Ofício nº. 425/2020

Assunto: Processo nº 21.361/2019 – 5B Negócios Imobiliários LTDA (Loteamento Vale Verde – Etapa II).

Ofício nº. 318/2020

Assunto: Solicitação de informações/documentos complementares referentes ao Processo nº 21.361/2019 – 5B Negócios Imobiliários LTDA (Loteamento Vale Verde II) – **Prazo de 30 dias para entrega à SEMMA, a contar do recebimento deste documento.**

Figura 3: Os pontos 1, 2, 3 e 4 estão dentro da delimitação da APP, em vermelho

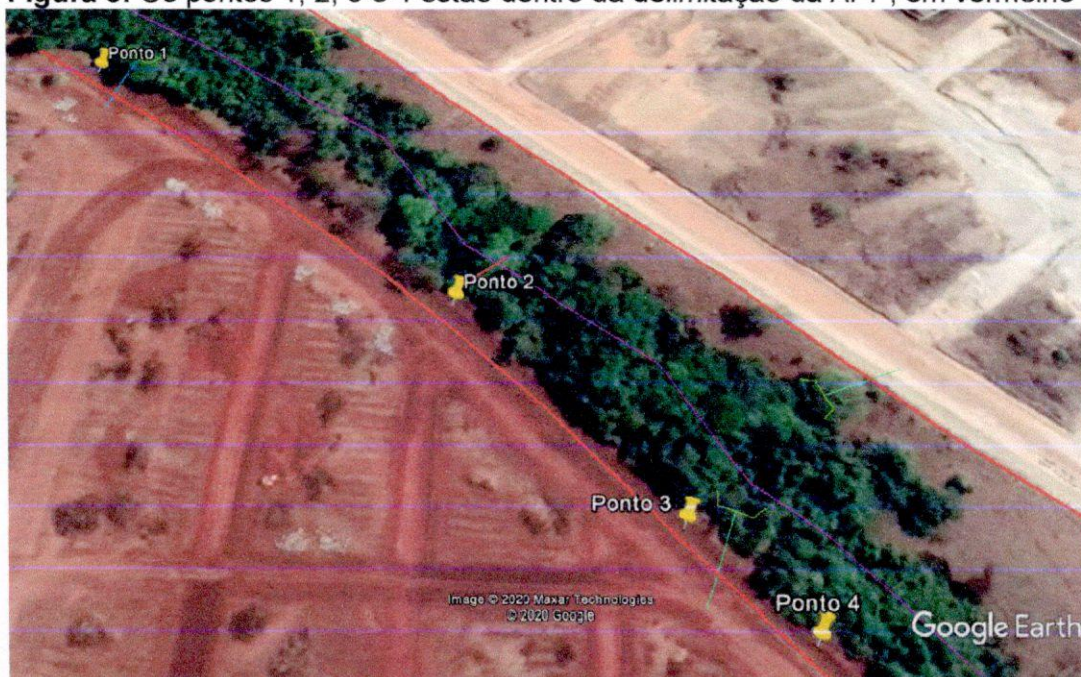
Ocorre ainda que, parte da APP foi tomada pelas saias dos taludes das ruas lindeiras à APP, o que não contemplava o projeto, conforme constatado *in loco* e conforme imagens aéreas (Figura 3):

que pode atingir o talude além da água que escoa pelas redes existentes. Outra questão, além de medida estrutural, a condicionante estabelece a manutenção e preservação da faixa de 30 metros da APP, fato que não está ocorrendo. *In loco*, verificou-se que o talude da Rua Joaquim Barbosa Arantes entra dentro da faixa dos 30 metros de APP, de acordo com os quatro pontos coletados em vistoria na crista desse talude demarcados no *Google Earth*, conforme Figura 6.

Figura 6: observar os pontos onde ficou comprovado avanço do talude na APP, em detalhe na Figura 3 acima.

Figura 4: Imagem área feita com drone apresentada pelo responsável técnico do empreendimento

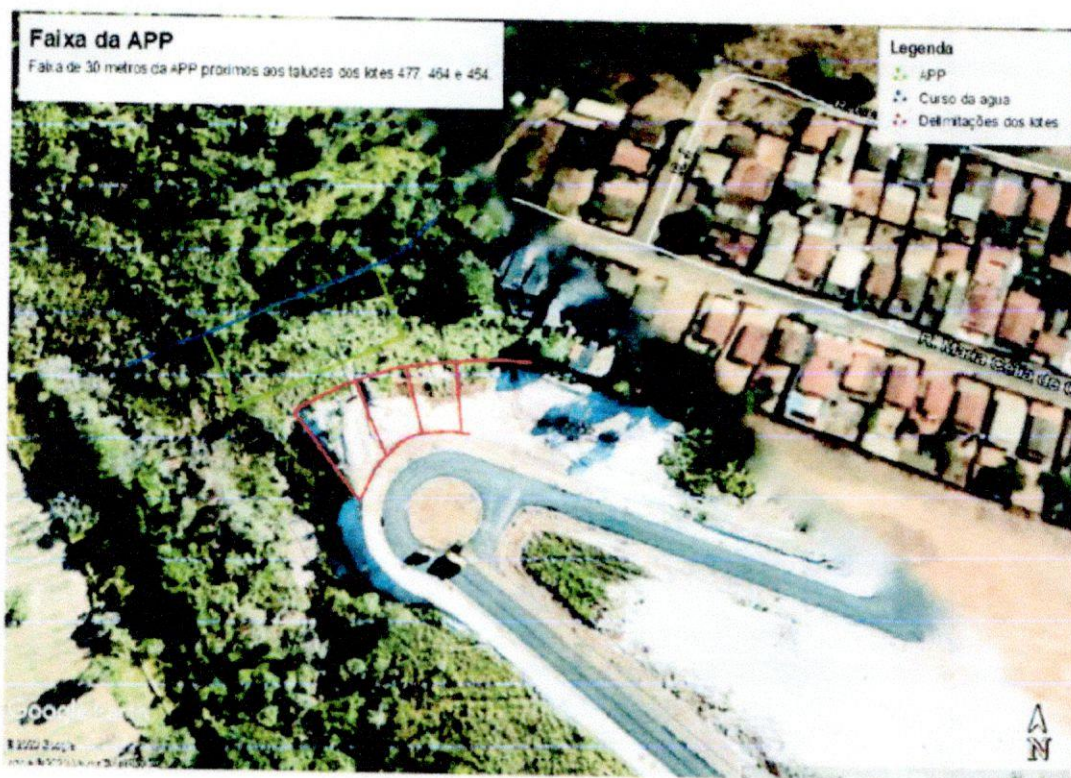
Documentos não aceitos. Usando de imagem aérea (Figura 4), feita com drone, o responsável técnico tentou justificar que a faixa de 30 metros de uma APP está sendo respeitada. Não foi apresentada medida de campo que traz um precisão maior e que leva em consideração os pontos finais das saias dos taludes que estão nos lotes ainda sem conclusão em fase de aterro. Também a solução apresentada usou de uma distância tendo como base a projeção do lote, sem considerar que a saia do talude está avançando fora dos limites dos lotes e sem considerar a outra APP existente. Pela imagem do drone apresentada (Figura 4) não fica claro a delimitação correta da APP, além do que as imagens de drone não são adequadas para medições precisas.

Comparando a Figura 4 com a Figura 5 abaixo, pode-se observar o avanço do processo erosivo nesse aterro e provável avanço nas APP's.

Figura 1: Áreas a serem recuperadas na APP do loteamento, em amarelo.

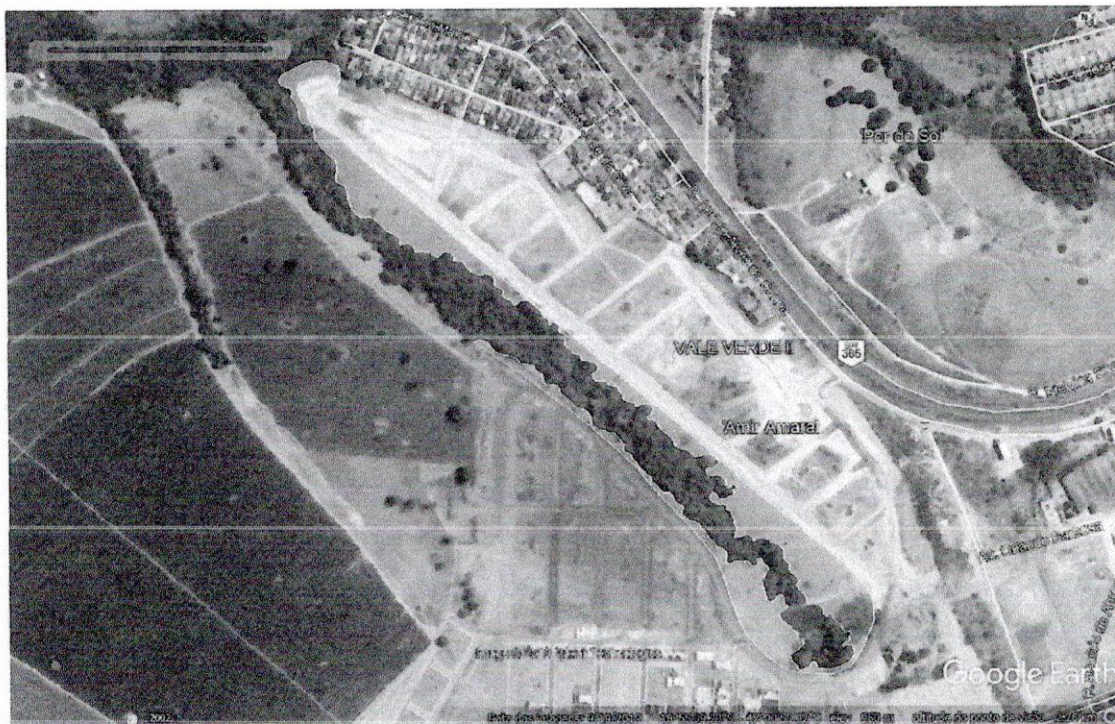
- A) Correção da área de plantio, incluindo toda a área de APP, no mínimo 48000 m², conforme indicada no Parecer Único nº074/2019 e na imagem da Figura 1:**

Destaca-se que não será aceito PTRF abrangendo área de fazenda vizinha e, inclusive, o croqui deverá mostrar as áreas que já receberam o plantio das mudas. Caso já tenha sido realizado plantio na área da fazenda vizinha, será necessário a realocação das mudas para o local correto.
